改善箇所説明図

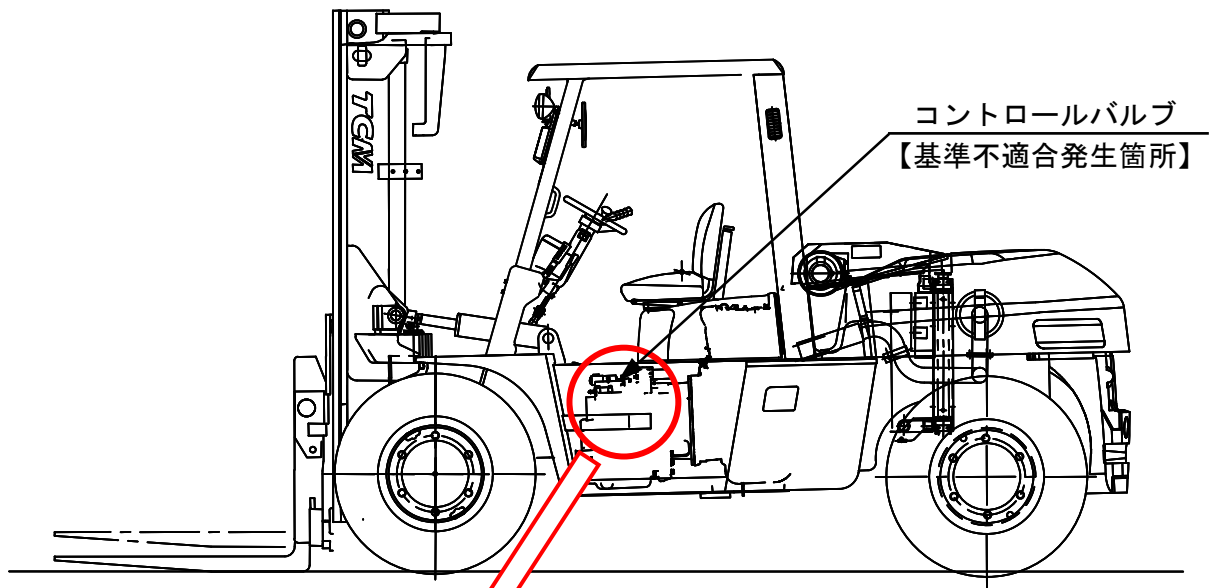
【基準不適合発生箇所】

トランスミッションのコントロールバルブに備えられているアキュムレータにおいて、内部のストッパロッドが短いため、アキュムレータスプリングが疲労により折損する場合がある。そのため、アキュムレータピストンが正常に作動せず、シフトレバーをニュートラルに操作してもクラッチがつながった状態となり、車両が走行するおそれがある。

全車両、コントロールバルブのストッパロッドを対策品に交換するとともに、アキュムレータスプリングを新品に交換する。

ストッパロッド長さ変更により、アキュムレータスプリングが折損した場合でもクラッチへ油が流れないため走行しない。
